アサヒエンジニアリング様

株式会社アイビ建築

南面

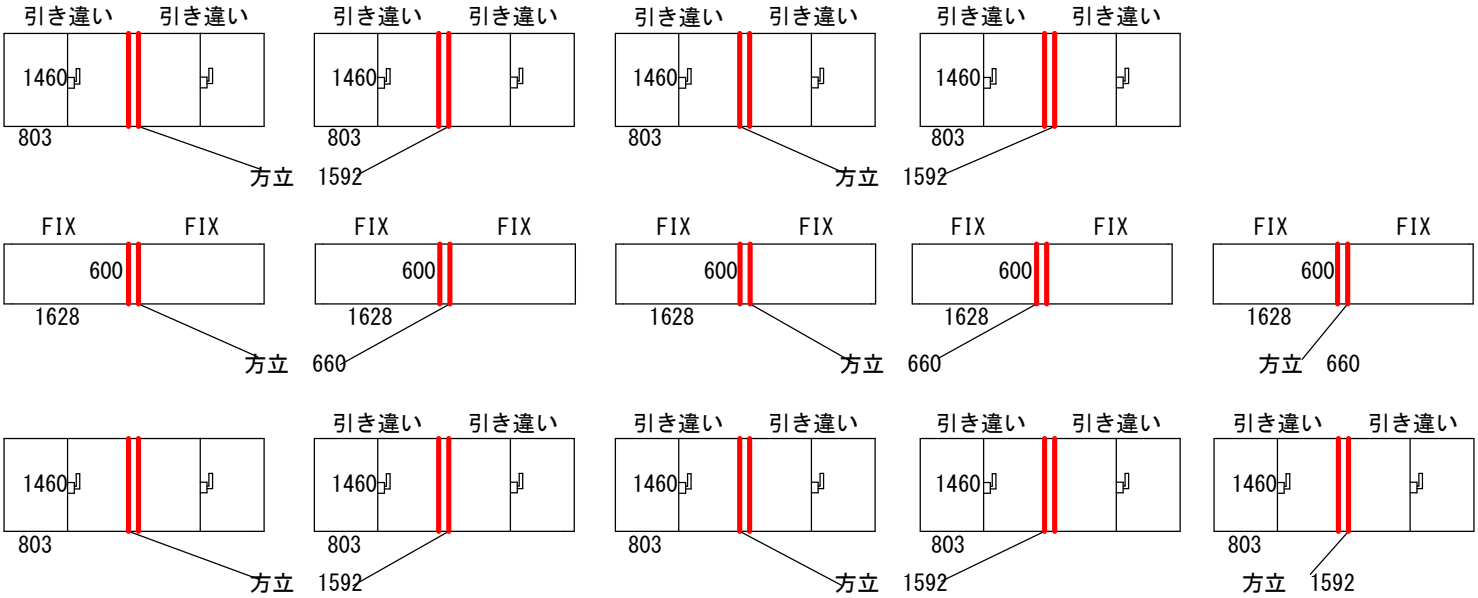
※庇が無い為紫外線の被害が著しい。ビート（引き違い）シール（FIX）共に硝子廻り打替えをおすすめします。

東面

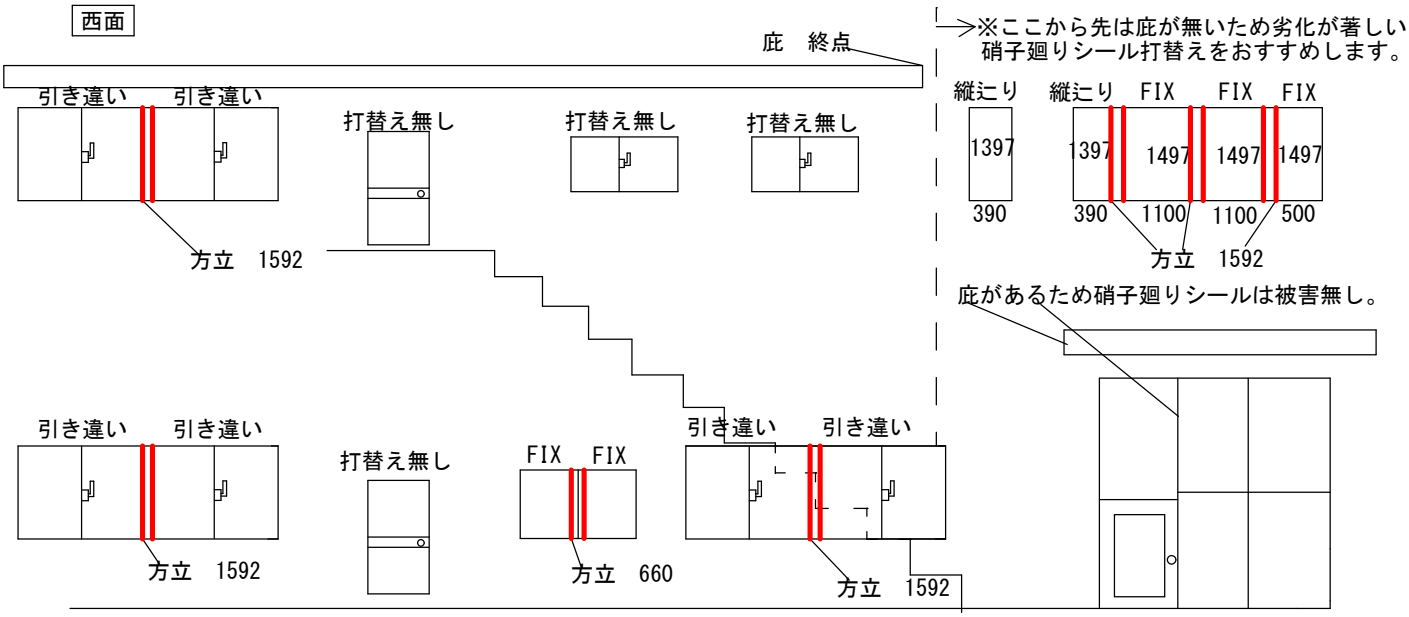
※隣の建物が日よけになっている為ビートは被害無し。　2階FIXは硝子廻り打替えをおすすめします。
